Европейская экономическая комиссия**Комитет по внутреннему транспорту****Всемирный форум для согласования правил
в области транспортных средств****Рабочая группа по вопросам освещения
и световой сигнализации****Семьдесят вторая сессия**

Прочие вопросы – разное**Предложение по дополнению 17 к Правилам № 50
(габаритные огни, сигналы торможения, указатели
поворота для мопедов и мотоциклов)****Представлено экспертом от Международной ассоциации
заводов-изготовителей мотоциклов***

"1. Подфарники

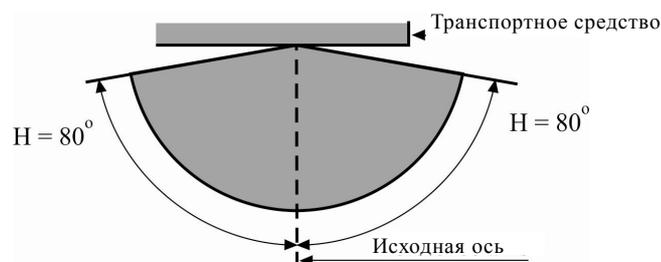
Пункт 1 изменить следующим образом:

Однако в том случае, если устройство предназначено для установки в положение, в котором его плоскость Н находится на высоте менее 750 мм над уровнем грунта, угол вниз от горизонтали может быть уменьшен с 10° до 5° .

Однако в том случае, если устройство предназначено для установки в положение, в котором его плоскость Н находится на высоте менее 750 мм над уровнем грунта, угол вниз от горизонтали может быть уменьшен с 10° до 5° .

"2. Задние габаритные огни

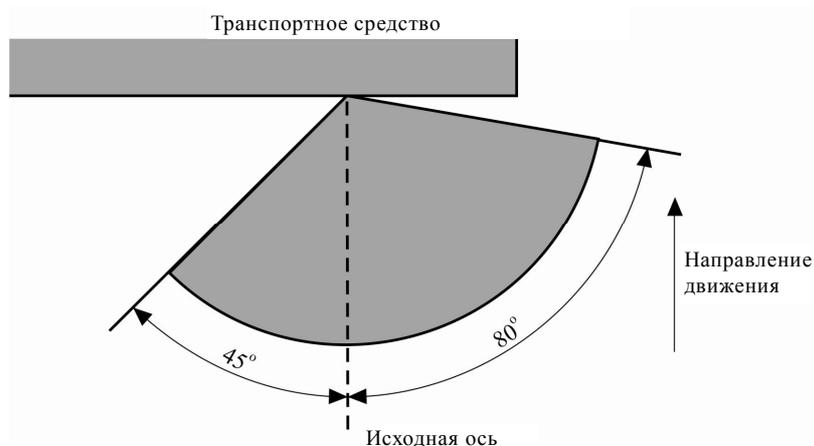
Пункт 2 изменить следующим образом:

Однако в том случае, если устройство предназначено для установки в положение, в котором его плоскость **H** находится на высоте менее 750 мм над уровнем грунта, угол вниз от горизонтали может быть уменьшен с 10° до 5° .

Однако в том случае, если устройство предназначено для установки в положение, в котором его плоскость **H** находится на высоте менее 750 мм над уровнем грунта, угол вниз от горизонтали может быть уменьшен с 10° до 5° .

Однако в том случае, если устройство предназначено для установки в положение, в котором его плоскость **H** находится на высоте менее 750 мм над уровнем грунта, угол 45° внутрь может быть уменьшен до 20° вниз от плоскости **H**".

"3. Указатели поворота категорий 11, 11a, 11b, 11c и 12

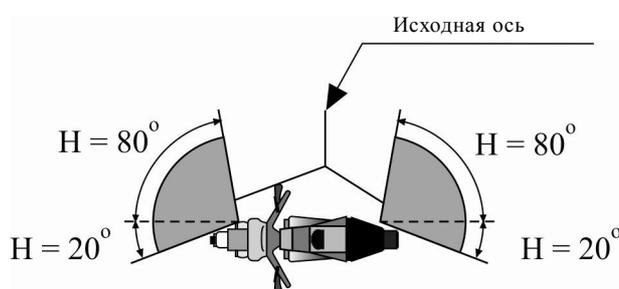
Пункт 3 изменить следующим образом:

Однако в том случае, если устройство предназначено для установки в положение, в котором его плоскость **H** находится на высоте менее 750 мм над уровнем грунта, угол вниз от горизонтали может быть уменьшен с 15° до 5° .

"4. Сигналы торможения

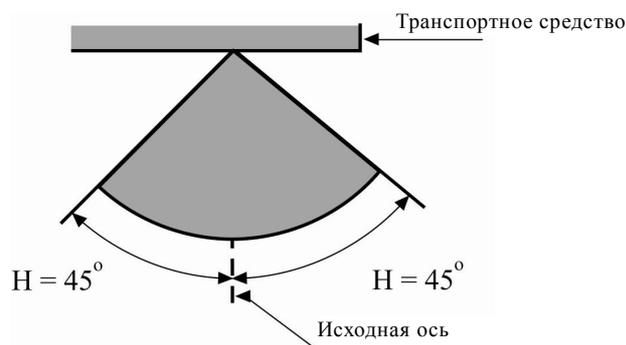
Пункт 4 изменить следующим образом:

Однако в том случае, если устройство предназначено для установки в положение, в котором его плоскость H находится на высоте менее 750 мм над уровнем грунта, угол вниз от горизонтали может быть уменьшен с 10° до 5° .

Однако если имеются два огня, то требование в отношении геометрической видимости в направлении внутрь считается выполненным, если эти огни соответствуют фотометрическим параметрам, предусмотренным в отношении поля распределения света для официального утверждения данного устройства.

"9. Краткое описание:^{3/}

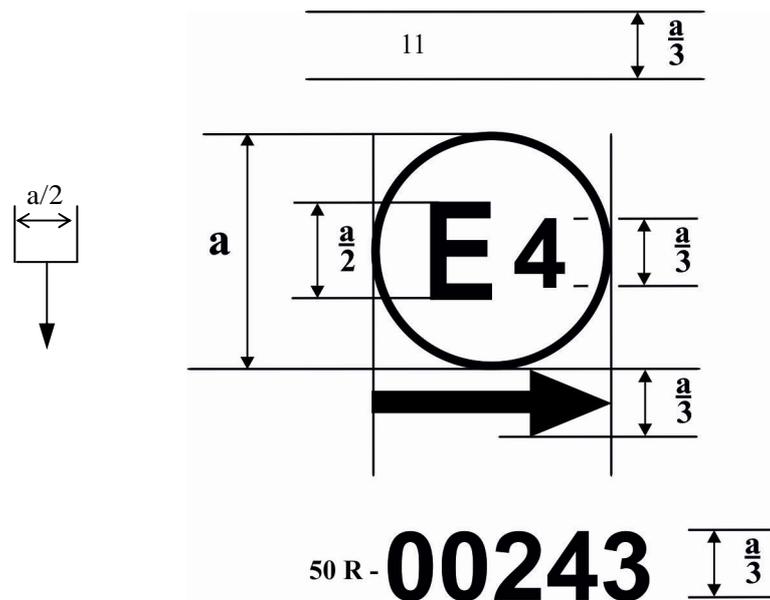
Графу 9 изменить следующим образом:

Только для ограниченной высоты установки, не превышающей 750 мм над уровнем грунта (да/нет):

Функция(и) взаимозависимого огня, являющегося частью системы взаимозависимых огней:.....
